Por medio de la presente se hace entrega de un original, copia y cd, de las respuestas a la nota **DEIA-DEEIA-AC-0003-2001-2021**, correspondientes al Estudio de Impacto Ambiental, Categoría II, titulado **“REHABILITACION DE CARRETERA HACIA EL FUERTE SAN LORENZO, DISTRITO DE COLÓN, PROVINCIA DE COLÓN”**, cuyo promotor es **MINISTERIO DE OBRAS PÚBLICAS (MOP)** a desarrollarse en el Corregimiento de Cristóbal y Distrito de Colón, Provincia de Colón.

Ver planos siguientes. Los mismos se muestran por tramos para mayor apreciación de los mismos.

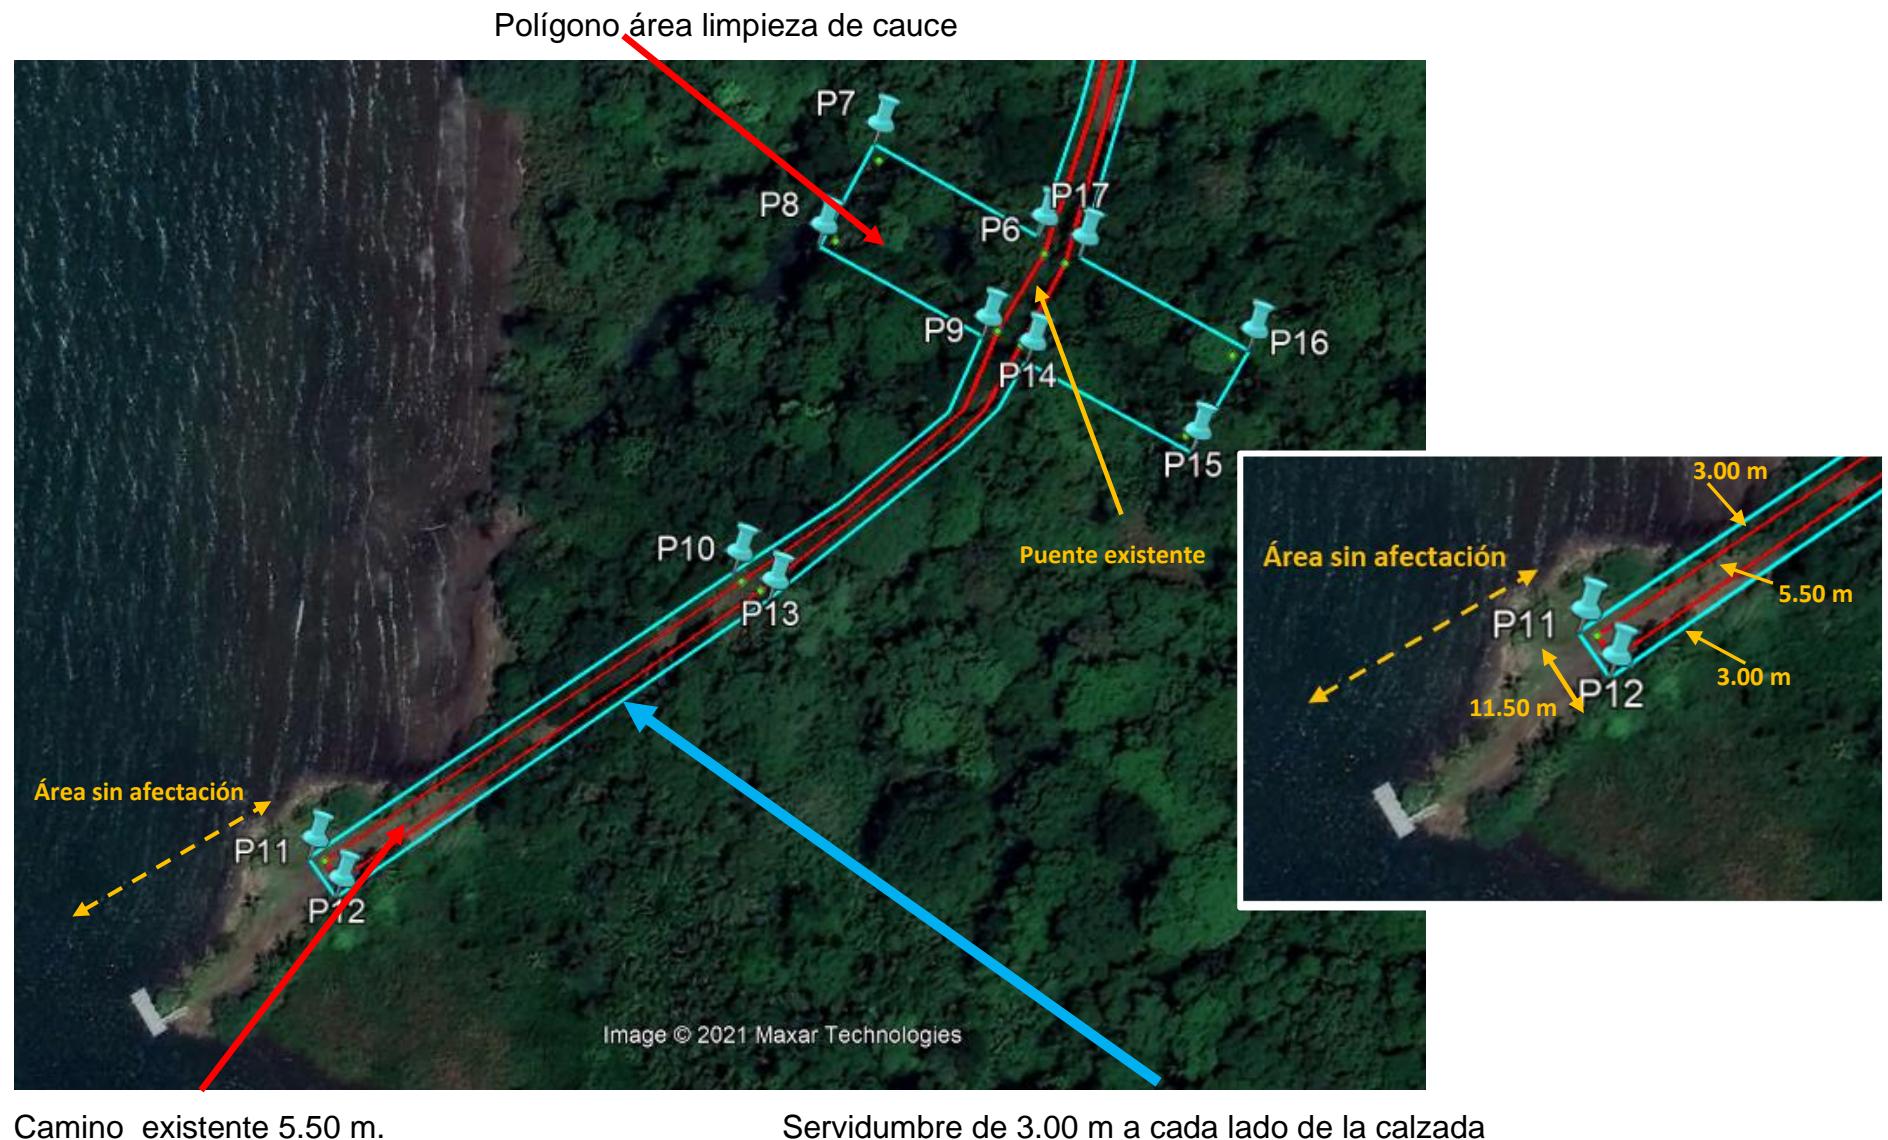
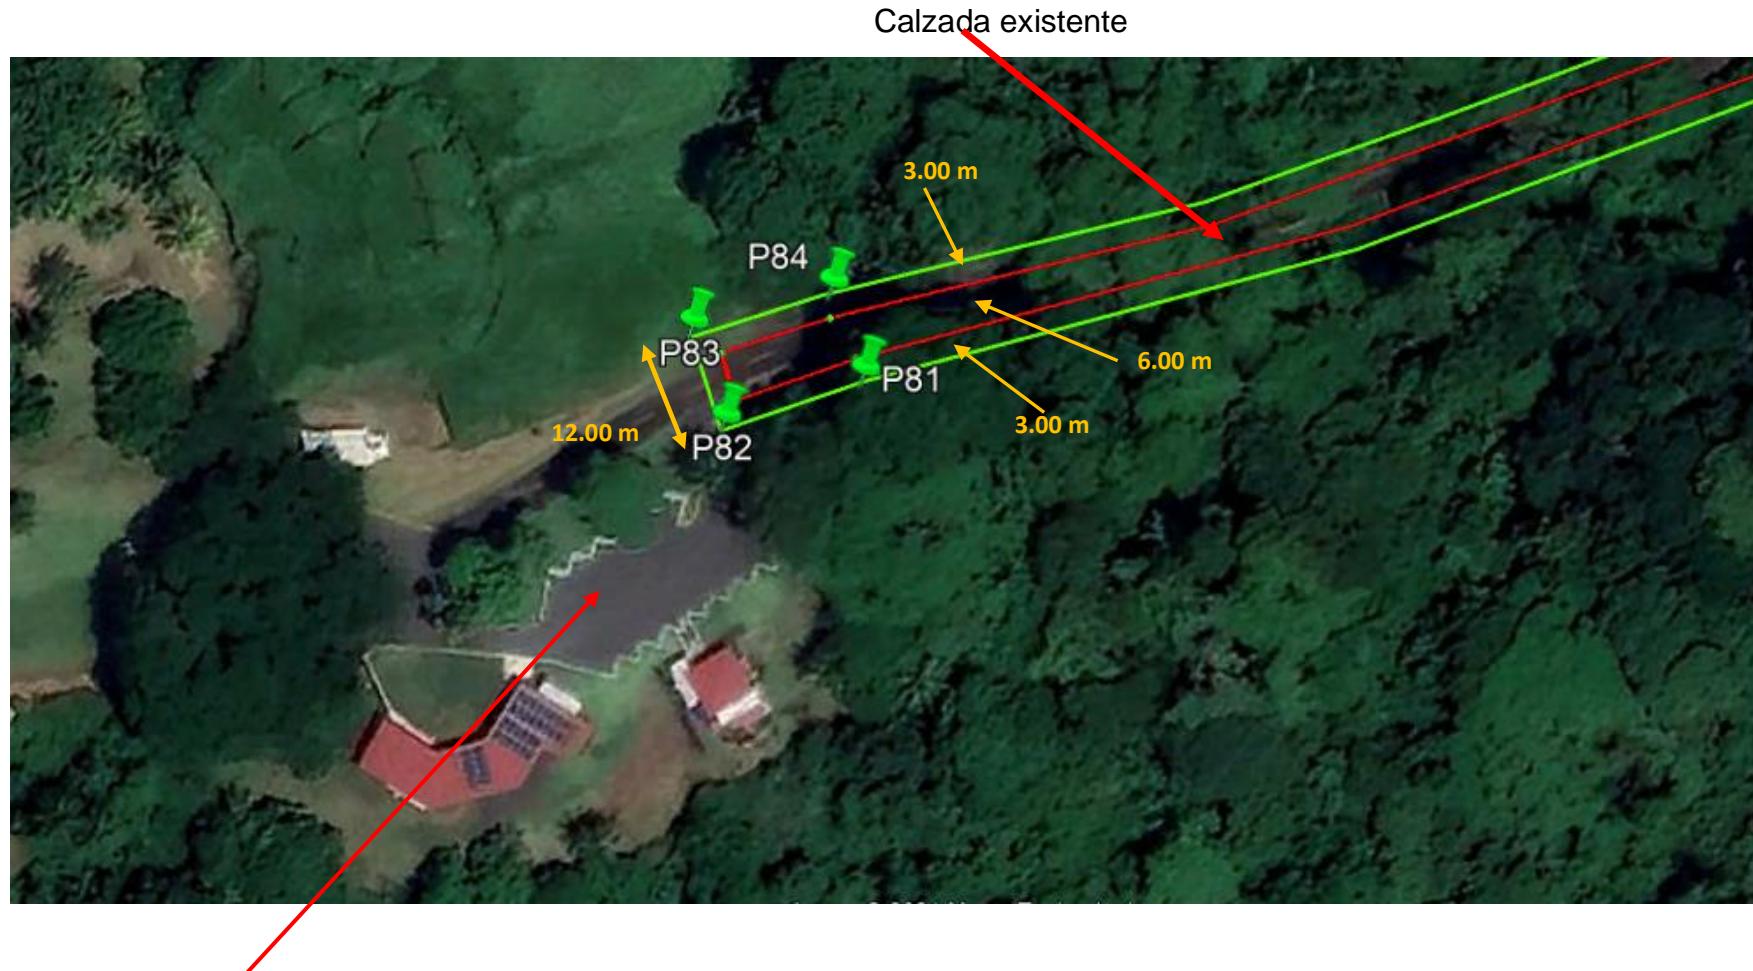
- b. Presentar planos y/o mapa donde se visualice de forma clara el área total del proyecto con la reducción del área de influencia del proyecto.
- c. Presentar Cuadro 5.9 Desglose de trabajo a lo largo del trayecto, donde se especifique la información considerando la reducción de las medidas (ancho) de la carretera.

Inicio de proyecto. 0 k+ 000 m

Tramo Puente San Lorenzo 1

Tramo Puente San Lorenzo 2

Tramo Puente sobre Rio Arenal – Construcción de alineamiento nuevo de puente.

Calzada existente 6.00 m

Polígono área limpieza cauce.

Tramo Punto crítico 1

Ensanche de 1.65 m, para estabilización de terreno y cambio de tubería.

Tramo Puente sobre Río Las Lajas y Punto Crítico 2

Polígono área de limpieza de cauce

Calzada existente 6.00 m.

Servidumbre de 3.00 m a cada lado de la calzada

Tramo hacia embarcadero. Ancho total 11.50 m.

Tramo final del proyecto estación 16 k 000 m.

Estacionamiento existente, se le instalará carpeta de hormigón asfáltico.

Sección típica calle principal hacia el Fuerte San Lorenzo.

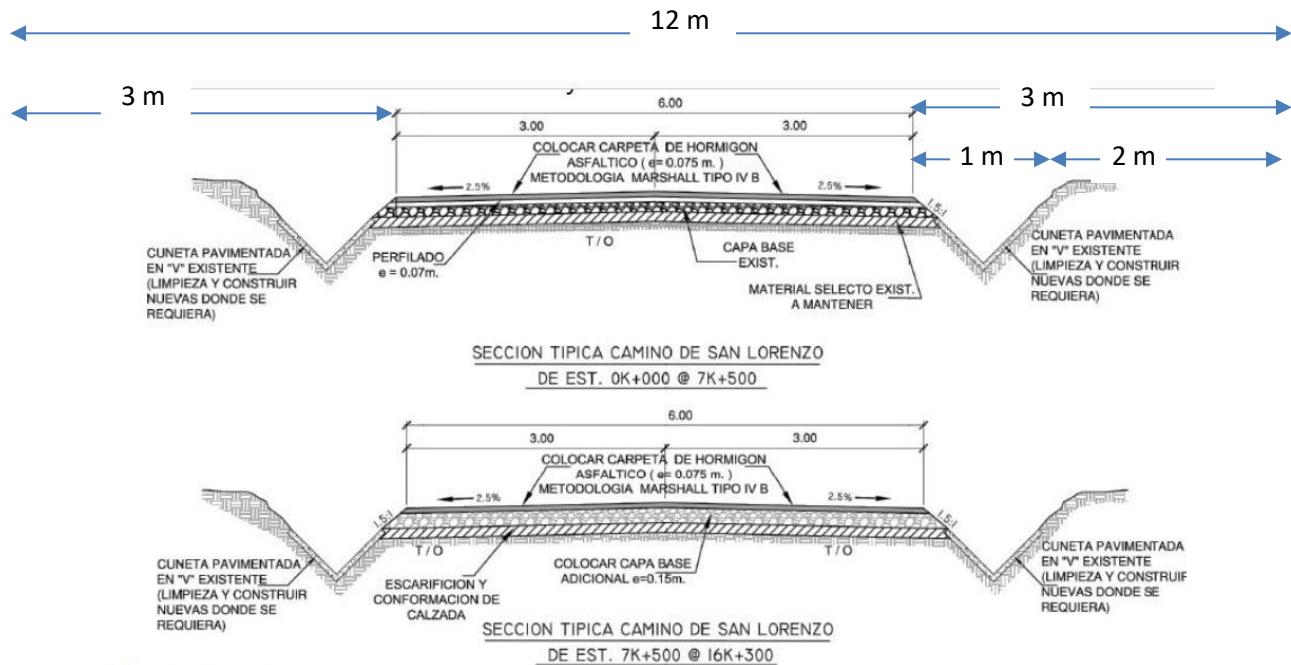
- c. Presentar Cuadro 5.9 Desglose de trabajo a lo largo del trayecto, donde se especifique la información considerando la reducción de las medidas (ancho) de la carretera.

Se construirá cuneta en "V" en las áreas en donde haga falta.

Figura 5.3. Sección Típica de Carretera hacia el Fuerte San Lorenzo.

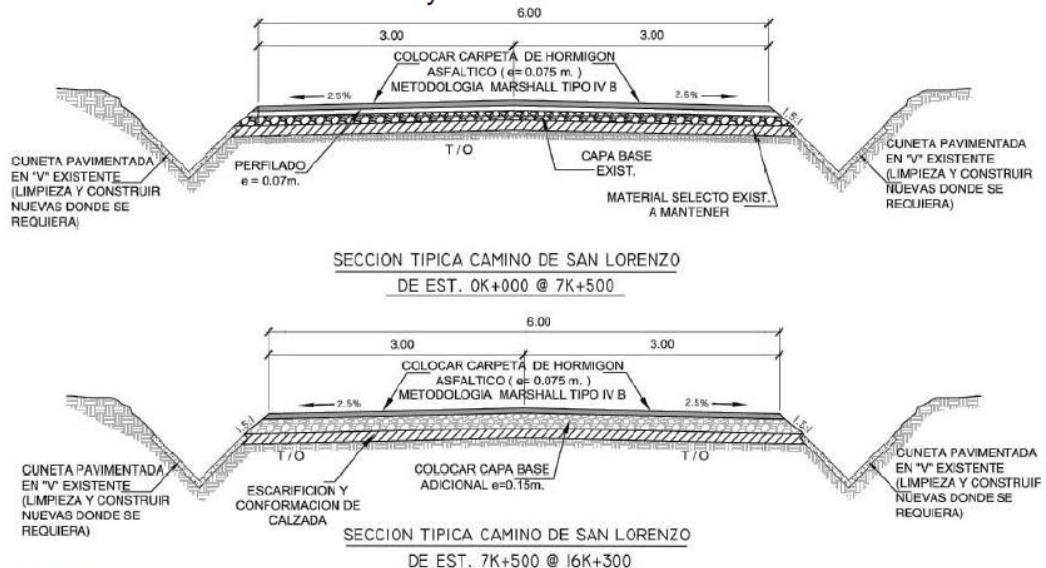
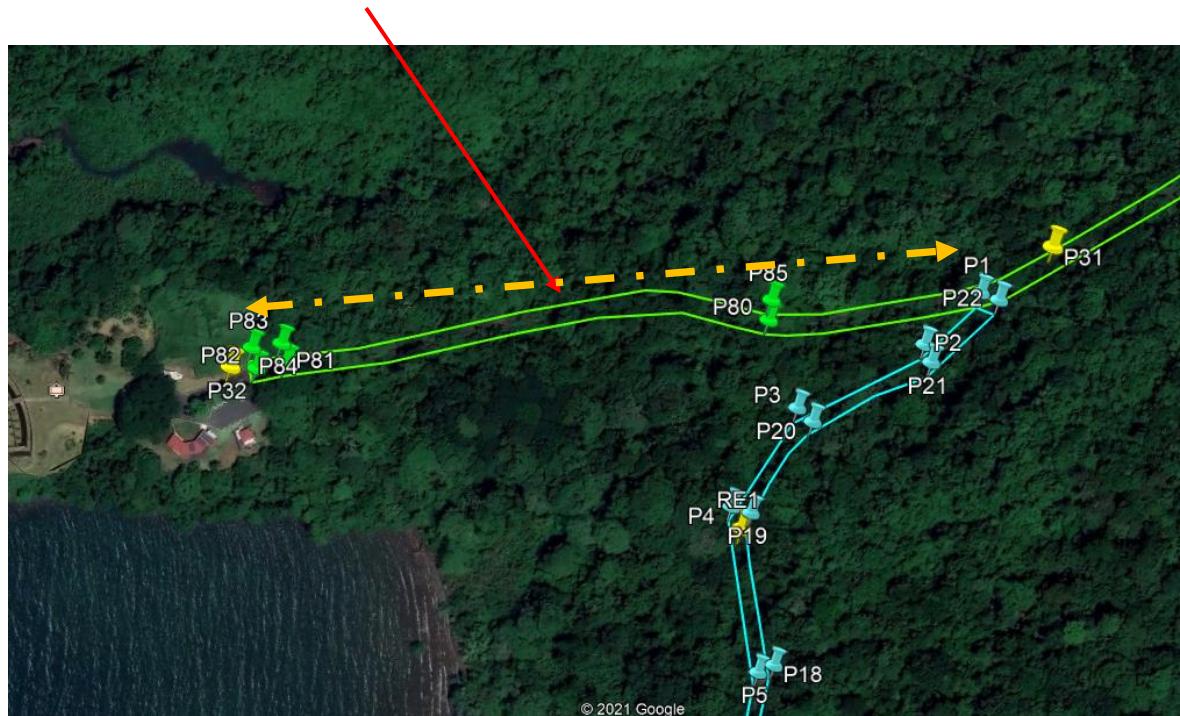
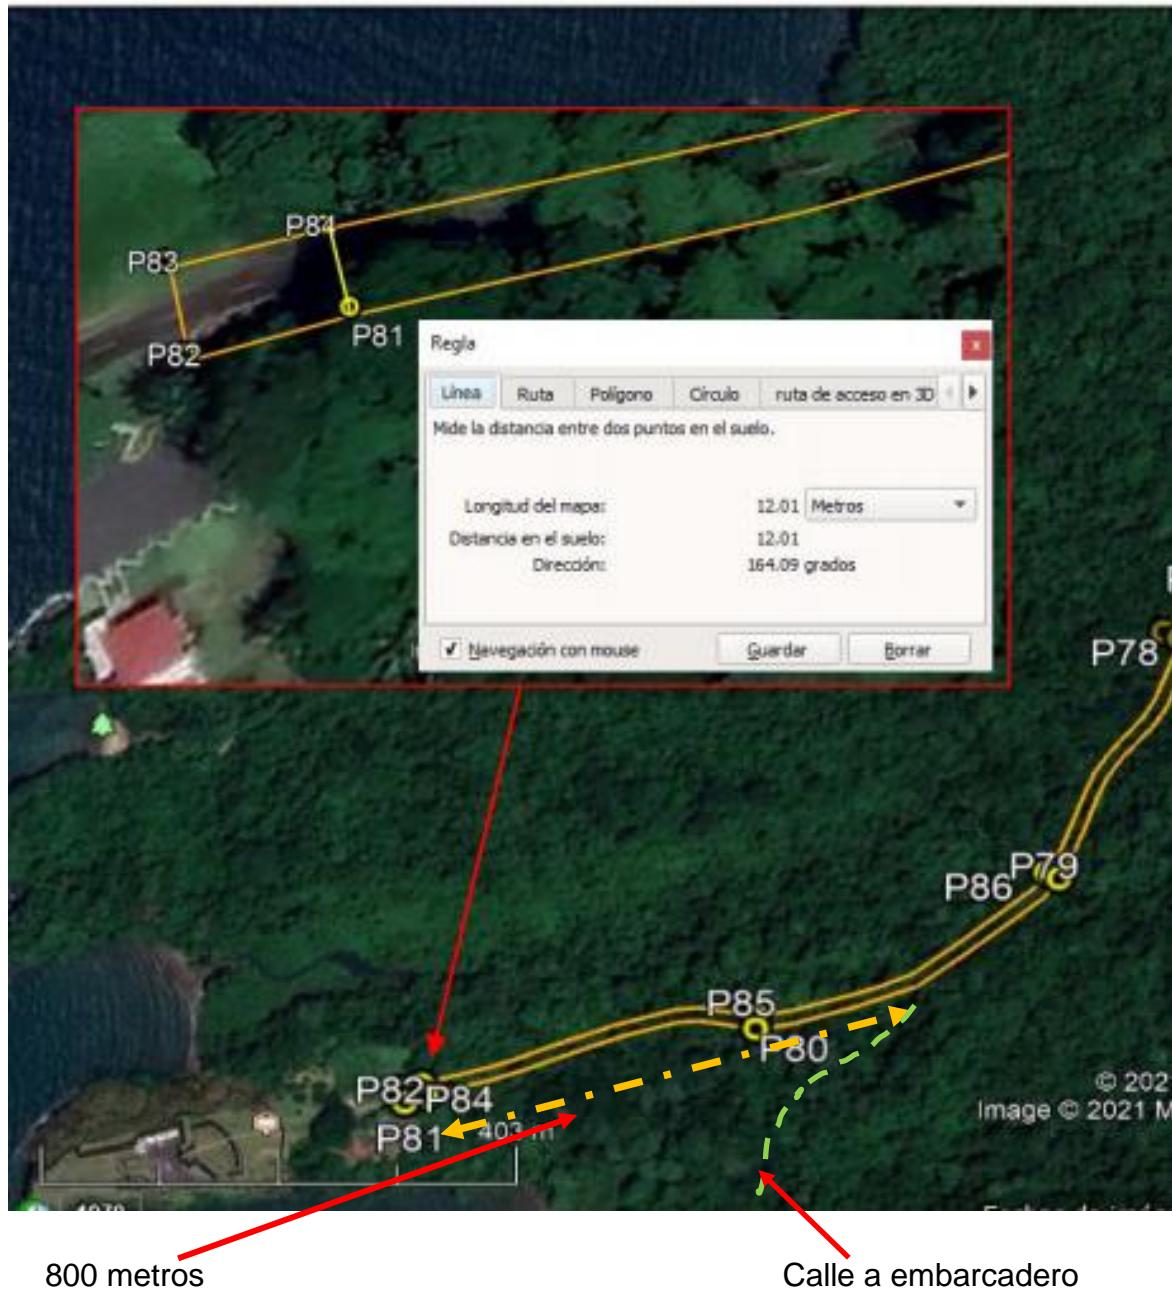
Punto f: Presentar planos del proyecto a partir de la cota 15 k + 500, que contempla el área protegida del Conjunto Histórico del Castillo de San Lorenzo El Real de Chagres para su evaluación. Detallar las actividades e infraestructuras a construir o rehabilitar en dicha área.

Desde la estación 15k + 500 m, hasta la estación 16 k + 300 m, final de la vía principal hacia el Fuerte San Lorenzo, se incorporará una carpeta asfáltica, respetando las dimensiones existente y de acuerdo a los perfiles entregados por el MOP en su pliego de licitación. Ver esquema siguiente. También se contempla una carpeta asfáltica de hormigón, en el área de estacionamientos del Centro de Visitantes del Fuerte San Lorenzo, cuya área corresponde a 1,356 m².

Entre el tramo 0k+000 a 7k+500 m y 7k+500 m a 16k+300 m.

En este tramo no se tiene soterrado los cables de comunicación (fibra óptica), por lo cual se mantiene el diseño descrito en el estudio, de un ancho de la vía de 6 m de calzada existente y cunetas.

Tramo desde estación 15 k + 500 m a 16 k + 300 m. Vía Principal. 800 m.

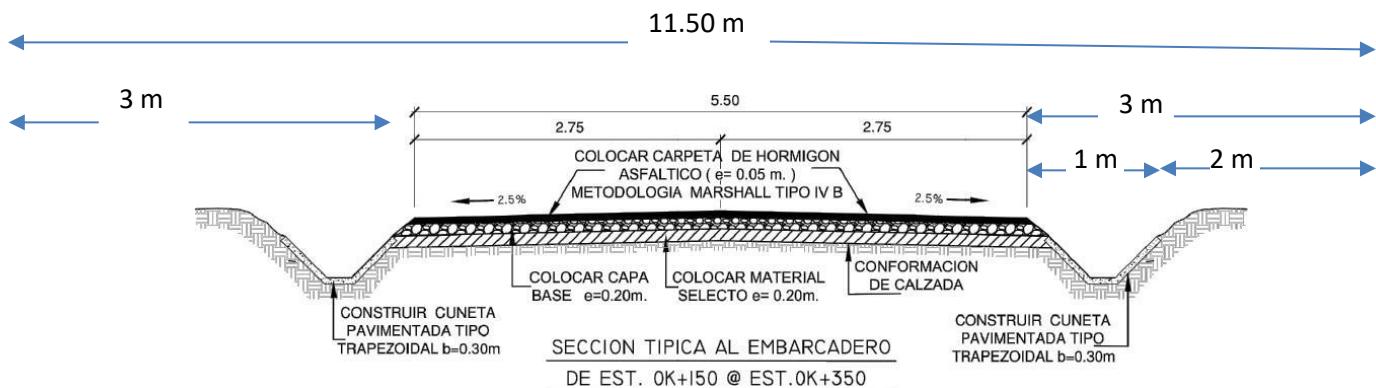
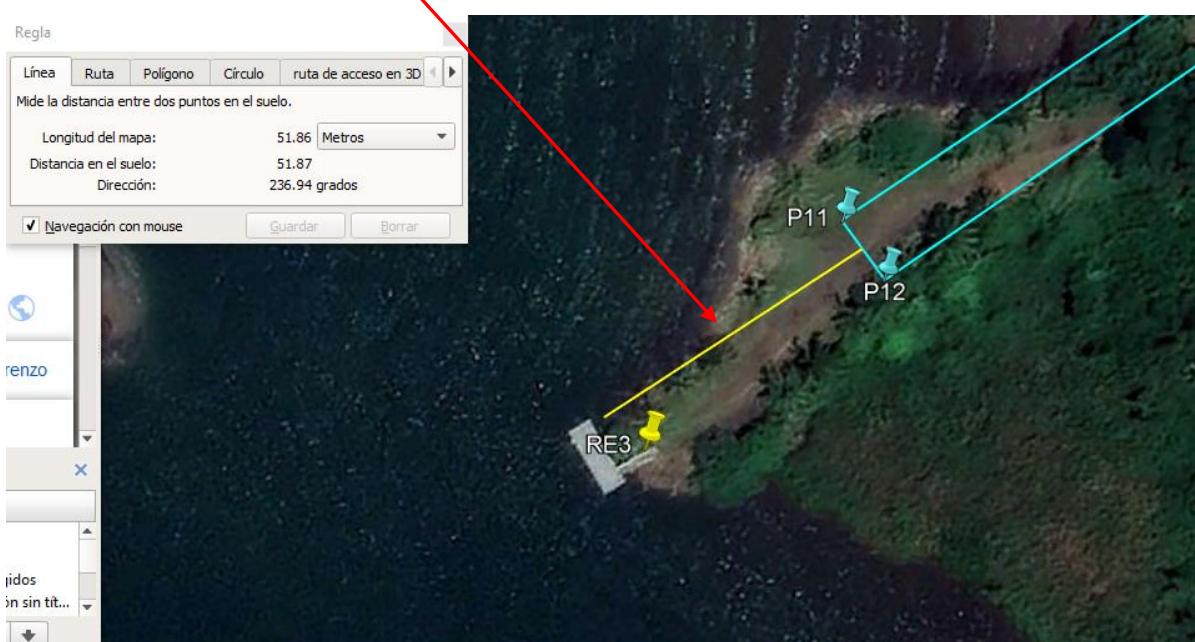
a. Aclarar el alcance de la construcción del Ramal hacia la calle del

embarcadero, considerando lo observado en la visita a campo (camino estrecho) y el requerimiento de la afectación de 7.5 m de ancho (6.5 existente más 1 m a cada lado de la calzada).

Con cunetas.

El camino existente, si bien por sectores no presenta capa base, si se encuentra previamente intervenido, con material selecto, y presenta anchos variables de afectación. Al principio del trayecto es más angosto y va aumentando su ancho en dirección al embarcadero.

Area sin pavimentar.
